## (基準地震動・耐震)の注釈・補

### 【スライドP2】

(図) 2011年東北地方太平洋沖地震で女川原子力発電所で観測された加速度波形。第二波先頭に顕著なパルス状の波形が見られる。(野津厚)

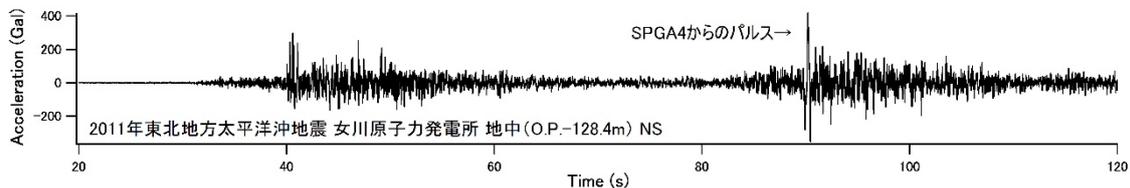
**日本原電は、パルス波の発生は、宮城沖の「地域性」であって、「茨城沖では観測されていないので考慮する必要はない」としている。**

図 2.4-1 国内のスラブ内地震の地震モーメント  $M_0$  と短周期レベル  $A$  との関係

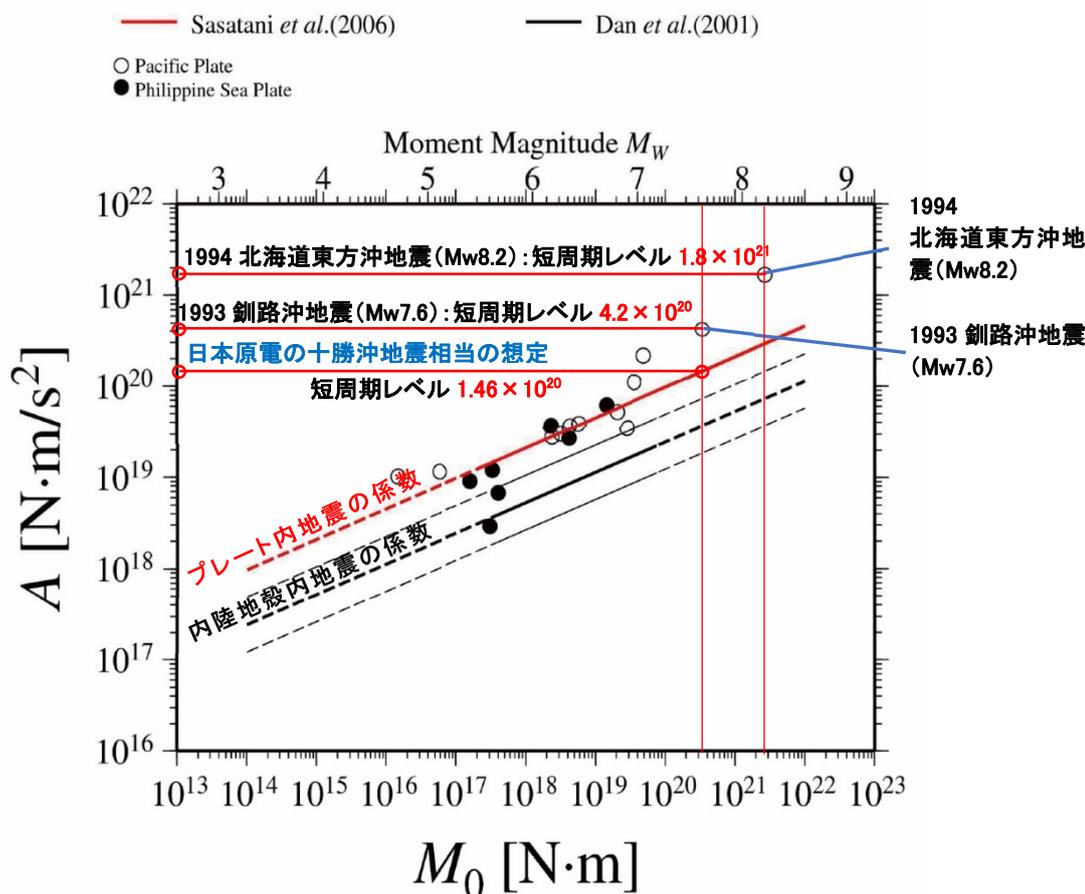
委員が想定すべきとした1993年釧路沖地震の実際の解析データとの比較(各アスペリティの数、応力降下量、短周期レベルの比較)を出さずに、結果だけを示した。委員をだますようなやり方。

○藤原委員が求めた 1993 年釧路沖地震の短周期レベルと日本原電が想定した短周期レベルの違い（1994 北海道東方沖地震との違いも）

## 【P7-8】日本原電の震源モデル

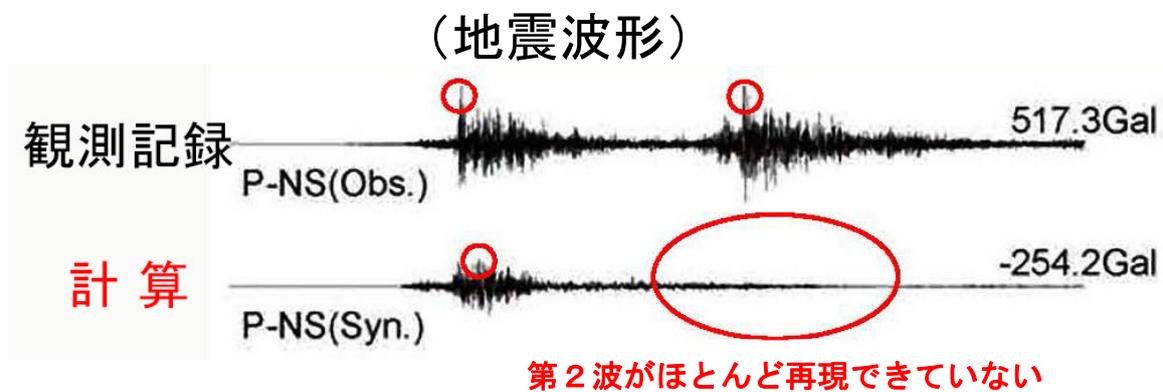
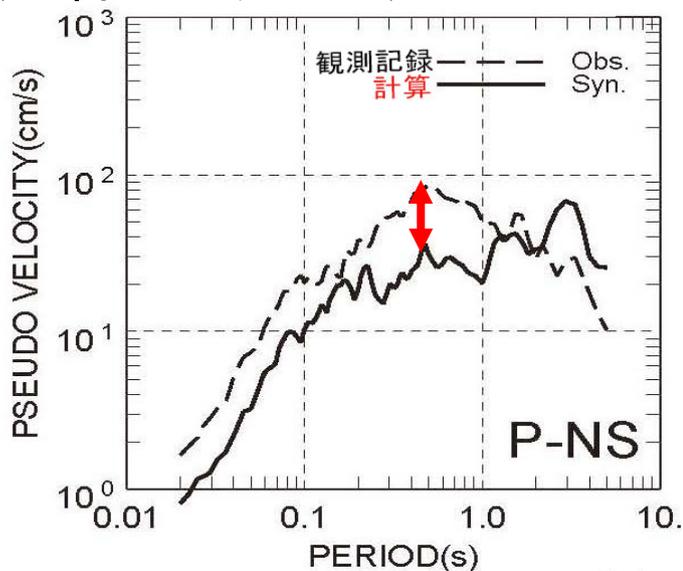
2011年東北地方太平洋沖地震を再現できないモデルを使っている

○第2波（ビデオ参照）の宮城沖の震源を再現できない

○応答スペクトルも再現できない

日本原電のモデルの計算（一線）はほとんどの周期帯で過小評価になっている

スライドP9に示したグラフ（下記）は、日本原電が「地震基盤～解放基盤まで」の深部地盤をモデル化して「地震波の増幅特性」を示したものである。

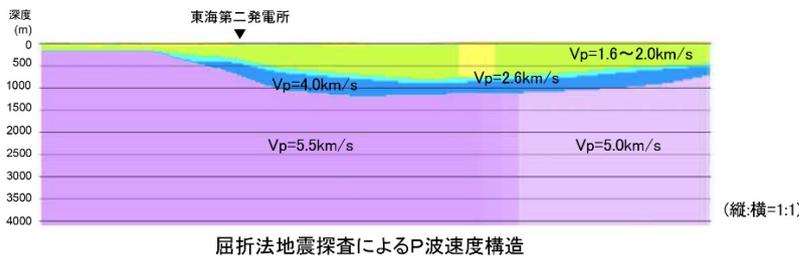
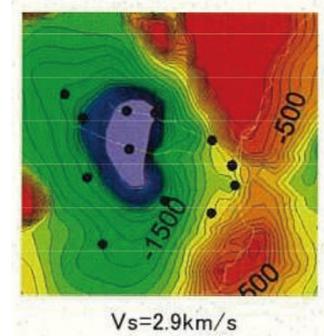
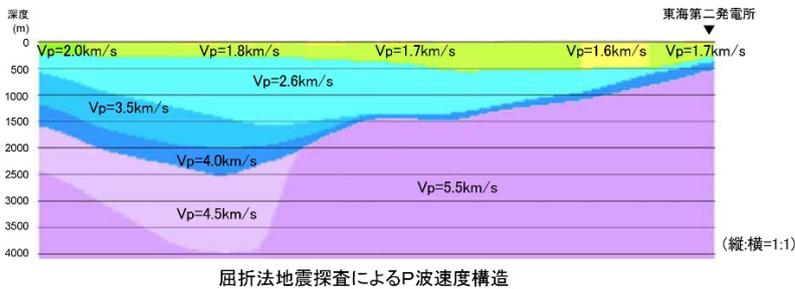
しかし、このモデルは、「水平成層構造」を仮定していることから、人工的な山谷を繰り返す増幅率となっている。実際の地震波ではこのようなことはなく、また自身が調査した地盤構造（盆地状）下図とも食い違っている。
